22京大施環化第24号

核燃料物質使用変更承認申請書の一部補正について

住 所 大阪府泉南郡熊取町朝代西2-1010
名 称 京都大学複合原子力科学研究所

京都大学複合原子力科学研究所 核燃料物質使用施設変更承認申請書 新旧対照表

図2 施設配置図

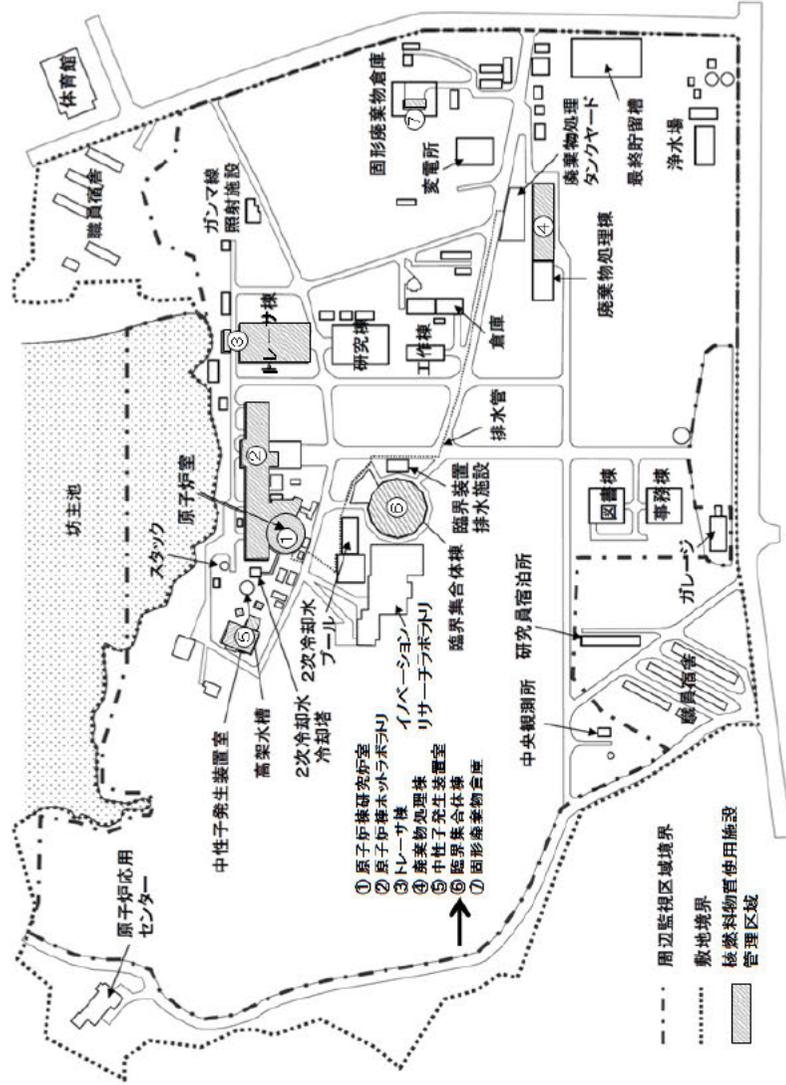
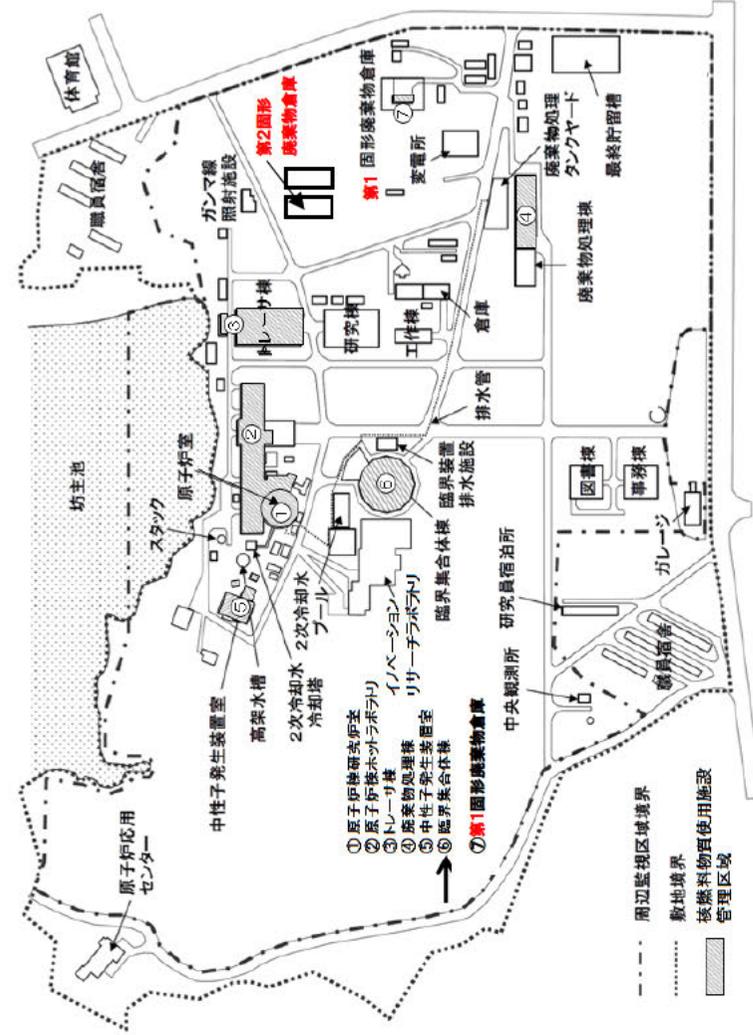
記載の
適正化

図3 臨界集合体棟平面図 (1階)

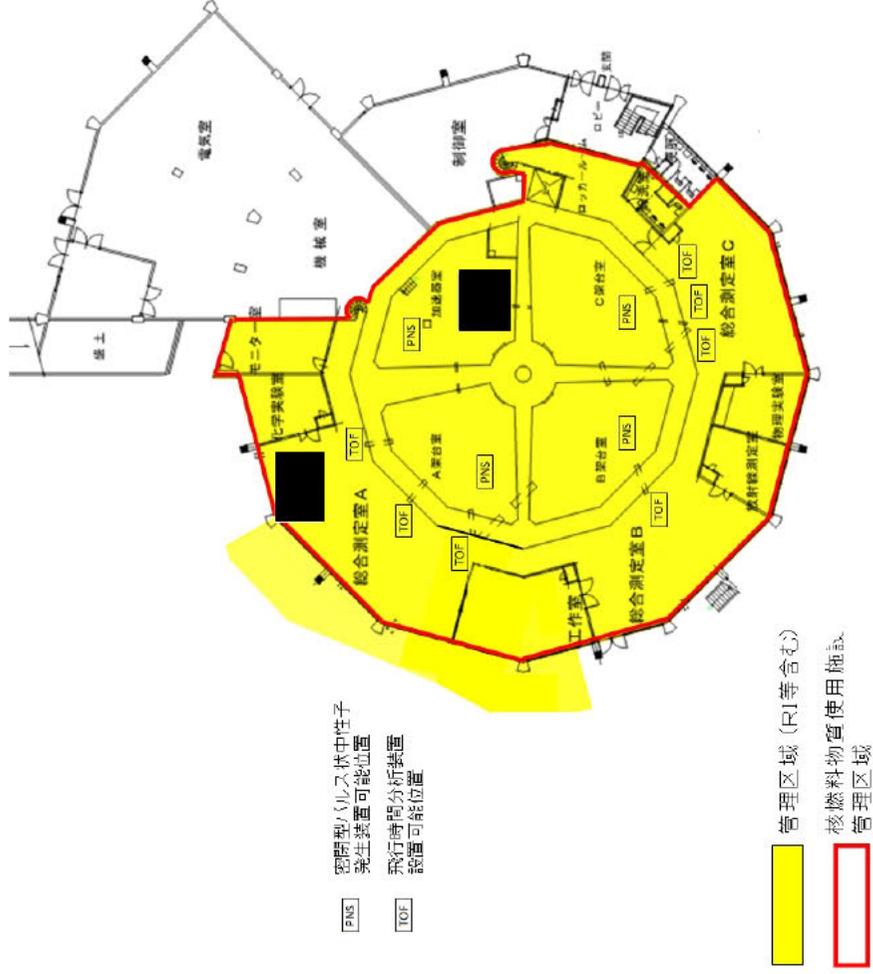
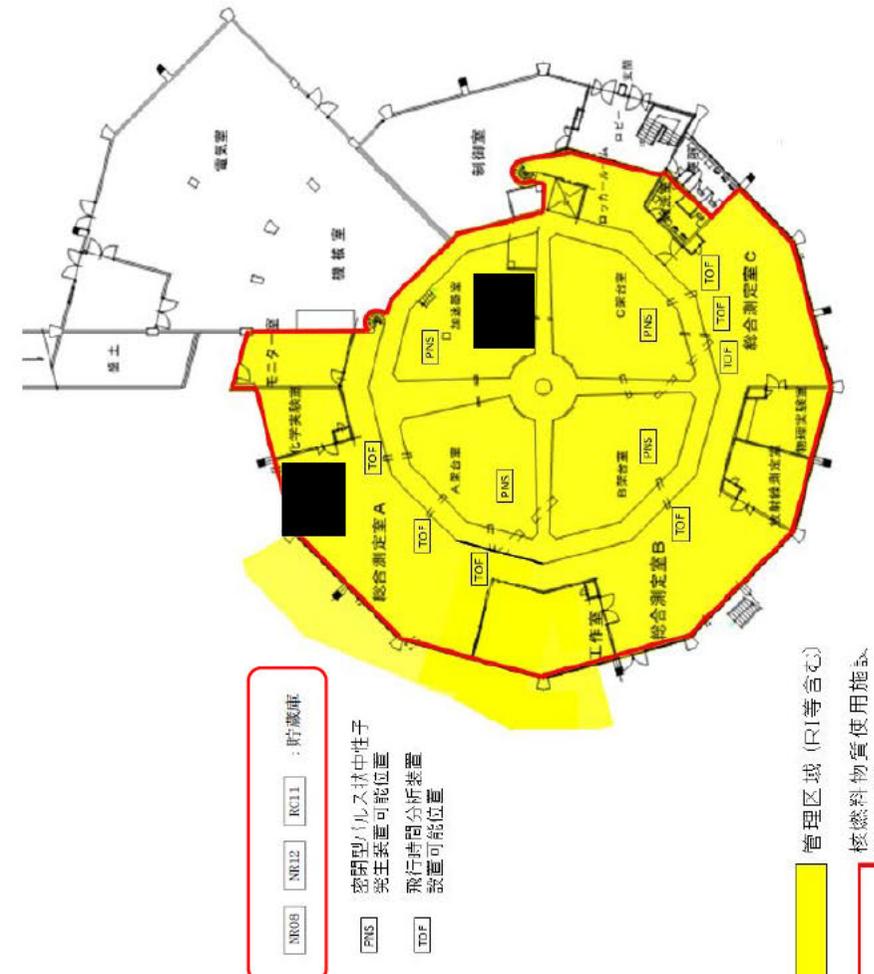
変更前	変更後	備考
 <p>管理区域 (RI等含む)</p> <p>核燃料物質使用施設</p> <p>管理区域</p> <p>閉閉型/ルリス林中性子発生装置可能位置</p> <p>飛行時間分析装置設置可能位置</p> <p>PNS</p> <p>TOF</p>	 <p>貯蔵庫</p> <p>NR08 NR12 RC11</p> <p>閉閉型/ルリス林中性子発生装置可能位置</p> <p>飛行時間分析装置設置可能位置</p> <p>PNS</p> <p>TOF</p> <p>管理区域 (RI等含む)</p> <p>核燃料物質使用施設</p> <p>管理区域</p>	<p>記載の適正化</p>
